改善箇所説明図

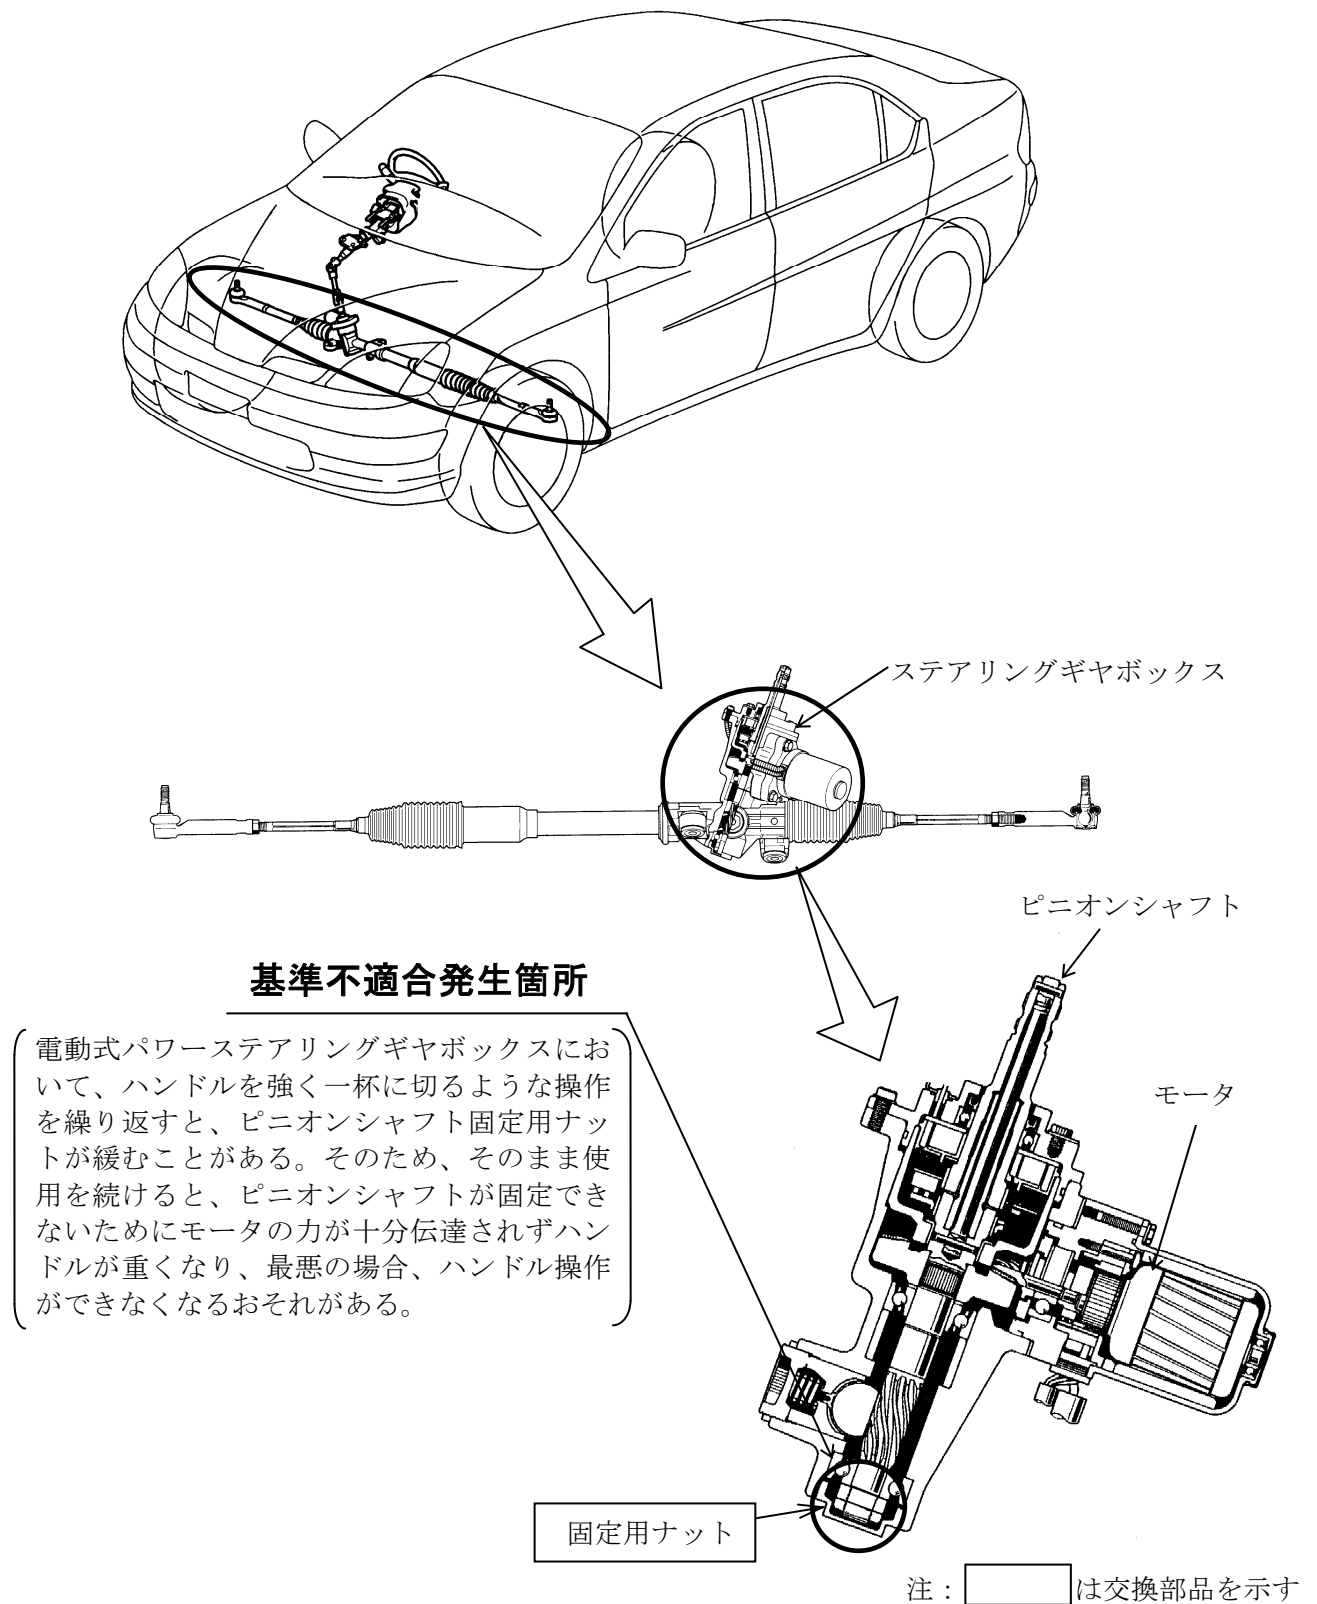
基準不適合発生箇所

電動式パワーステアリングギヤボックスにおいて、ハンドルを強く一杯に切るような操作を繰り返すと、ピニオンシャフト固定用ナットが緩むことがある。そのため、そのまま使用を続けると、ピニオンシャフトが固定できないためにモータの力が十分伝達されずハンドルが重くなり、最悪の場合、ハンドル操作ができなくなるおそれがある。

改善の内容

全車両、当該ナットをかしめナットと交換する。

識別：改善済車両にはエンジンルーム内にあるネームプレート上側に黄色ペイントを塗布する。
